富士工場における爆発・火災事故について(第8報) 事故調査報告書の補足事項について

「荒川化学工業株式会社 富士工場 印刷インキ用樹脂製造棟 爆発火災事故調査報告書」

2019年6月補足

図 62 温度、湿度条件の影響

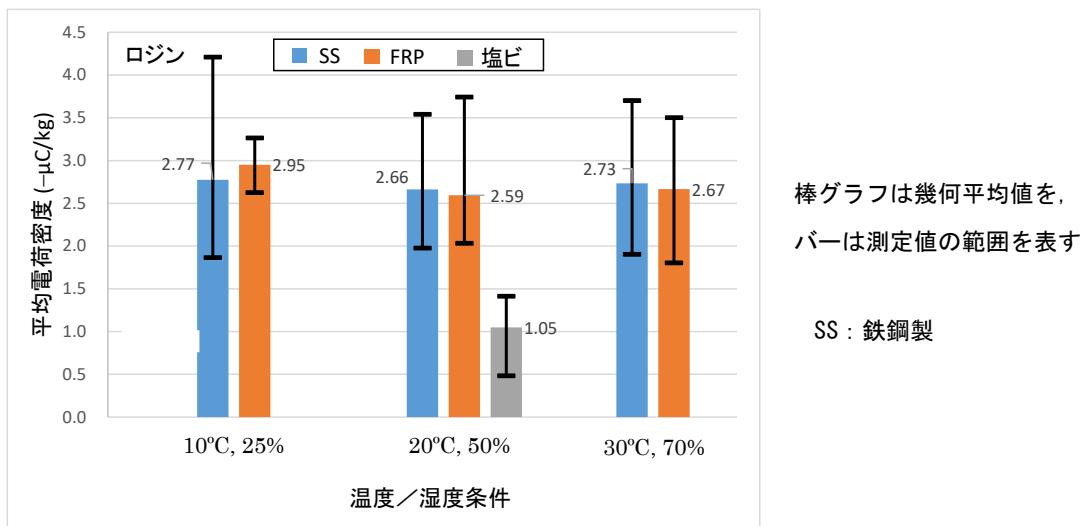
事故があった 2017 年 12 月 1 日 9 時の気象条件(温度 13.5°C 湿度 56.4%)であればより帯電しやすかった可能性がある。

事故があった 2017 年 12 月 1 日 9 時の気象条件(温度 13.5°C 湿度 56.4%)であればより帯電しやすかった可能性はあるが、実験結果からは顕著な差は認められず、湿度が低いことによって着火性の放電が発生するほど電荷密度に達するとは言い切れない。

図 62 に示したように、ロジン変性フェノール樹脂の帯電量は湿度の影響を受けにくいことが確認されている。また、一般に、大気中の水分が物体の表面に吸着されると、その物体の表面の電気抵抗が低下して静電気が流れやすくなるが、当該樹脂については、測定によって、その電気抵抗は測定環境の湿度によらずほぼ一定であることが確認されており、これは吸湿性が極めて低いことを意味する。このように、当該樹脂の帯電性は作業環境の湿度の影響を受けにくいものであることから、事故時の湿度の値は本件事故原因に影響を与えるものとは考えにくい。
